新世代モバイル通信システム委員会報告（案）に対する意見募集  
 -LTE-Advanced等の高度化-  
 （平成29年7月29日～平成29年9月1日意見募集）

提出件数 23 件（法人 20 件、個人 3 件）

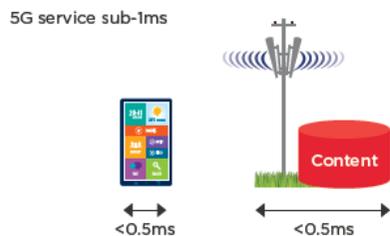
多くの5Gアプリケーション(一般的なIoTなどは、「1 ミリ秒未満」という極低遅延を要求していませんが、少数のアプリケーション (VR や自律走行など) からは、そのような極低遅延を要求される可能性があります。GSMA のレポートによれば、「このような極低遅延を必要とするアプリケーションは、高密度化要求に沿うために配置された多くの基本的なスモールセルを含むあらゆるセルにおいて、コンテンツにアクセスするユーザーのごく近くに位置する基地局により提供されなければならないだろう」とされております。(下図、参照のこと)
